АНКЕТА - АКТ

обследования доступности для инвалидов и других маломобильных групп населения объектов социальной, транспортной и инженерной инфраструктуры

№ 49/ 2019

Муниципальное казённое дошкольное образовательное учреждение города Новосибирска детский сад № 117 комбинированного вида
 «Дружная семейка»
 (МКДОУ д/с № 117)
 Полное юридическое наименование объекта

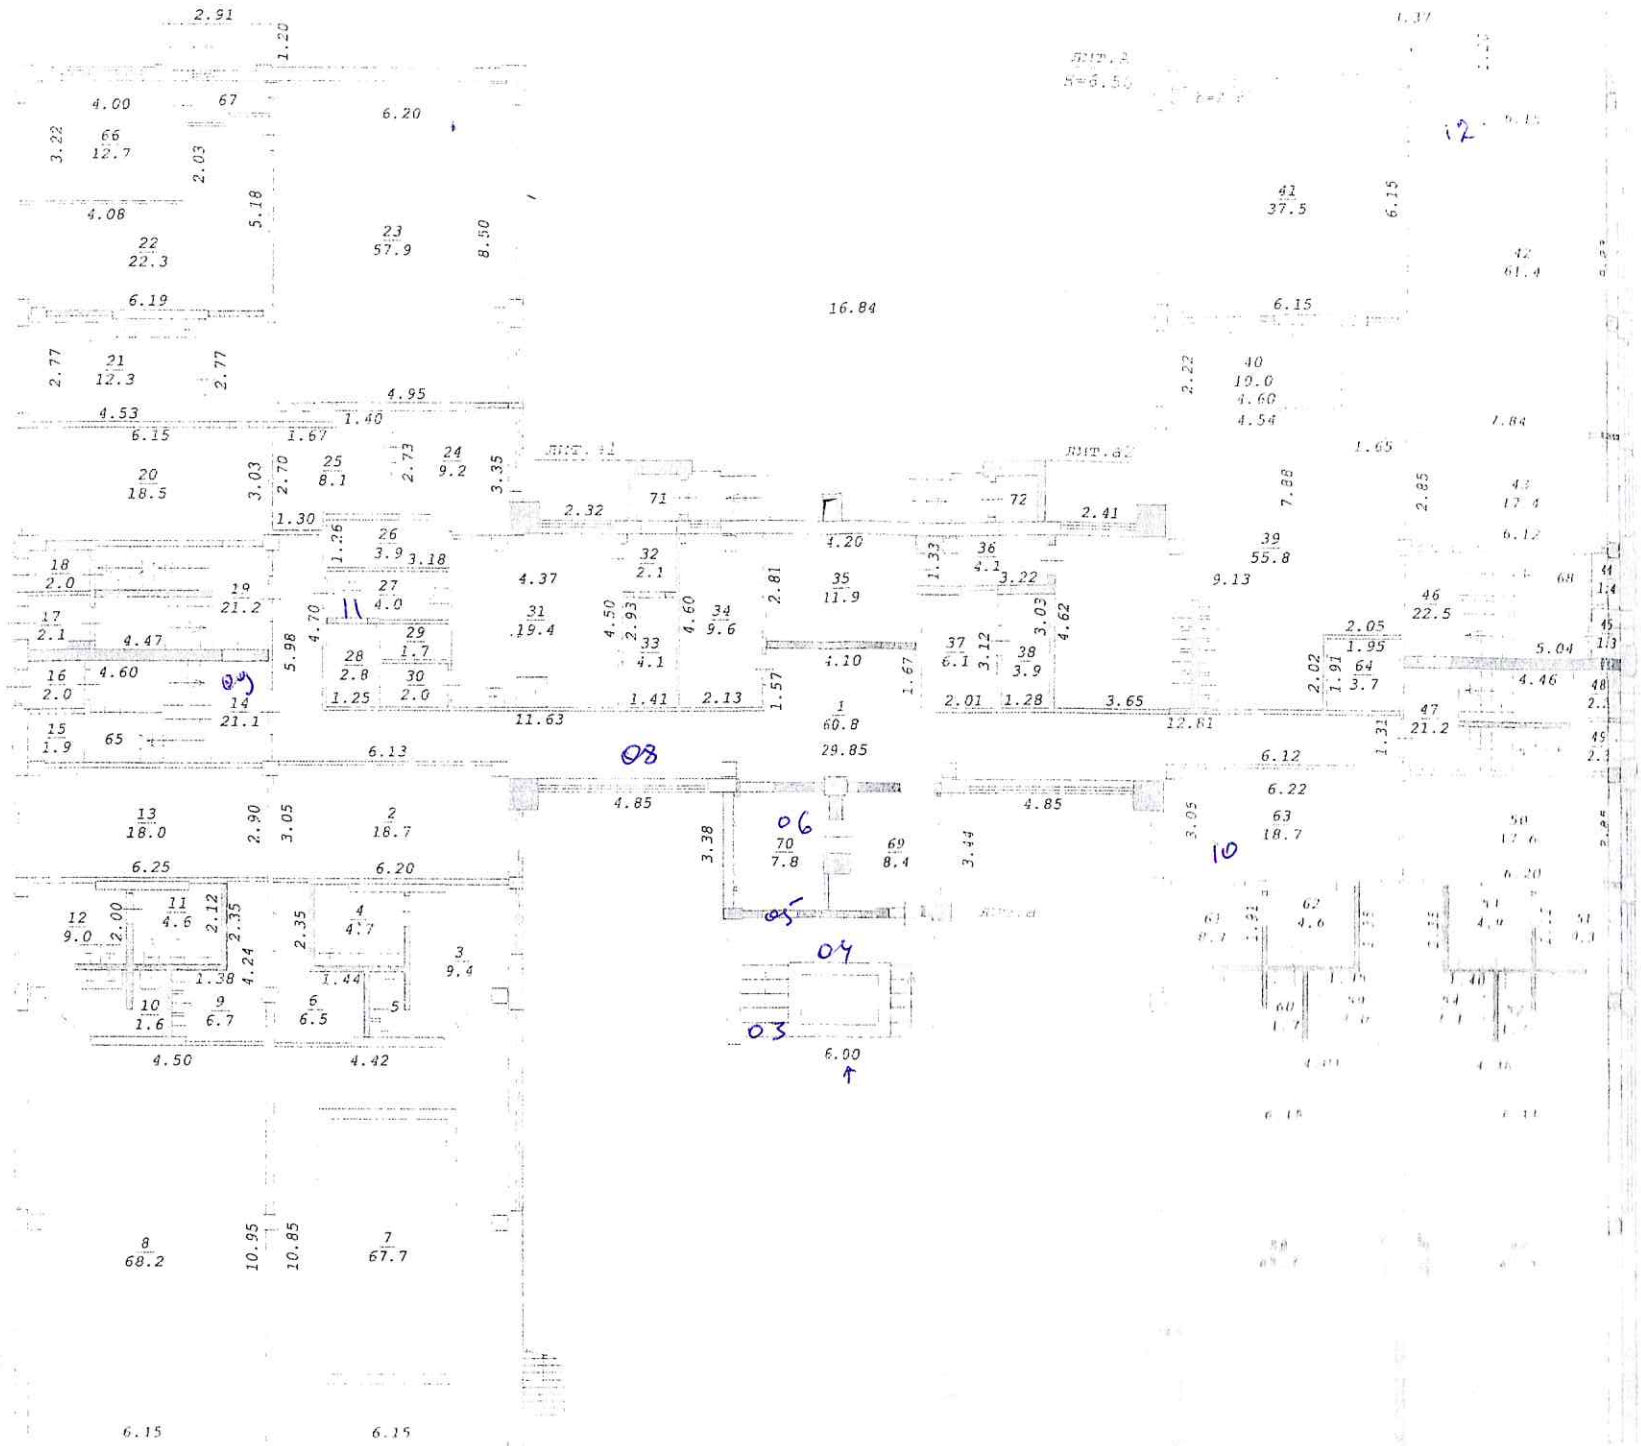
2.1	Лестница (наружная)	есть	03		Лестница узкая. Отсутствие рельефной (тактильной) полосы перед лестничным маршем, желтой контрастной окраски первой и последней ступеней.	О, С	При наличии финансовой возможности заменить лестницу и установить рельефную (тактильную) полосу перед лестничным маршем, оборудовать желтой контрастной окраской первую и последнюю ступени.	Организационные мероприятия Технические мероприятия

2.2	Пандус (наружный)	нет	07			К, О	В качестве безбарьерного, доступного для МГН входа в здание, рекомендуется использовать вход № 07, как выполненный в одной плоскости к прилегающему асфальту. Для доработки данного входа – необходимо заменить дверь 9с расширением дверного проёма0 и	Организационные мероприятия Технические мероприятия

установить откидной пандус на внутренней лестнице.	
2.3	Входная площадка (перед дверью)	есть	04		Нет	К, О		
2.4	Дверь (входная)	есть	05		Дверь узкая, высокий порог	С, К	При наличии финансовой и технической возможности произвести замену двери	Организационные мероприятия Технические мероприятия
2.5	Тамбур	есть	06		Нет	К, С

N п/п	Наименование функционально-планировочного элемента	Наличие элемента			Выявленные нарушения и замечания		Работы по адаптации объектов	
		есть/нет	N на плане	фото	Содержание	Значимо для инвалида (категория)	Содержание	Виды работ
5.1	Туалетная комната	есть	11		Отсутствуют знак идентификации кабинета, звуковое оповещение и опорные поручни, узкий дверной проём.	К, О, С	Адаптации не подлежит	Адаптации не подлежит
